Mission régionale d'autorité environnementale
Grand Est

**Avis conjoint sur le projet de centrale photovoltaïque au sol à
Sainte-Menehould (51) porté par la société Third Step Energy
et
sur la mise en compatibilité n°2 du plan local d'urbanisme (PLU) de
la commune de Sainte-Menehould (51) emportée par déclaration du
projet**

n°MRAe 2023APGE31
n°MRAe 2023AGE28

Figure 5 : Synthèse des enjeux écologiques (gauche) et variante retenue du projet (droite)

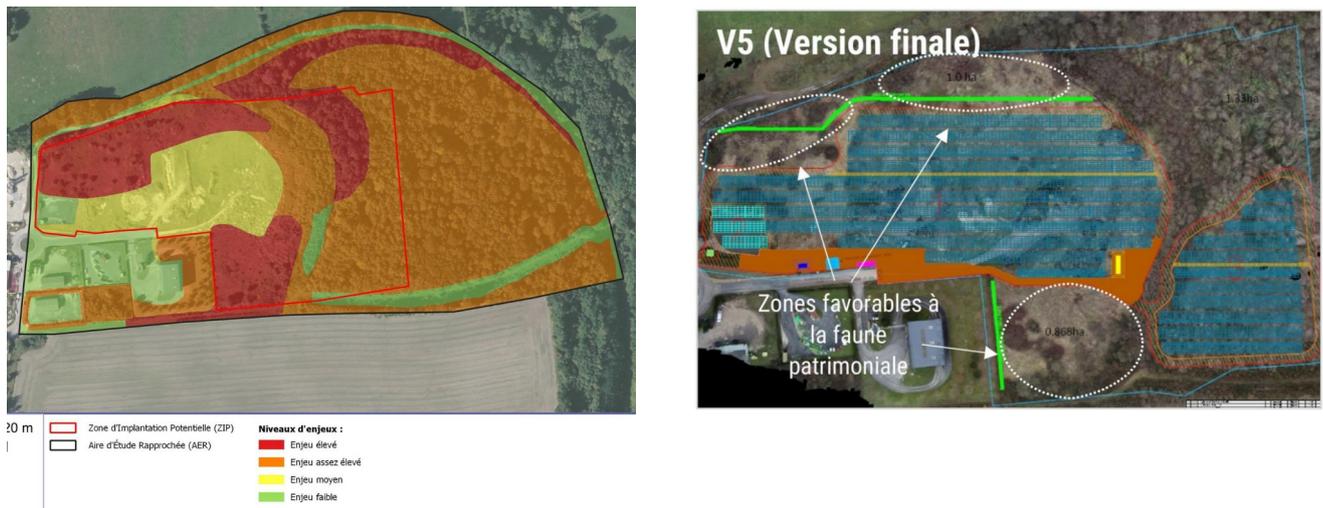
Selon le dossier, le projet de centrale photovoltaïque au sol a identifié 5 variantes. La variante 5 a été retenue en suivant la logique Éviter-Réduire-Compenser inscrite dans le code de l'environnement (Cf. figure 5, ci-après au paragraphe 3.1). Cette variante permet d'éviter les zones à enjeux écologiques forts (notamment pour les oiseaux et les reptiles) ainsi que d'éviter les zones humides et réduire le défrichement à 1,1 ha.

- exclusion des zones à forts enjeux écologiques dans l'implantation du projet (Cf. figure 5, ci-après) ;
- réalisation des travaux de terrassement et de défrichage entre septembre et octobre afin d'éviter la période de reproduction des espèces ;
- passage d'un écologue avant le début des travaux pour vérifier l'absence de cavités favorables aux chiroptères ;
- balisage préventif des travaux ;
- évacuation des matériaux de la zone du chantier potentiellement source d'abris qui pourraient attirer les reptiles
- mise en place d'une clôture perméable à la petite et moyenne faune ;

Concernant la trame verte et bleue et les boisements défrichés (1,1 ha), l'Ae regrette que le pétitionnaire n'ait pas évité totalement les habitats forestiers, ou à défaut n'ait pas proposé de mesures de compensation.

L'Ae réitère sa recommandation d'éviter le défrichement des milieux boisés sur le site du projet.
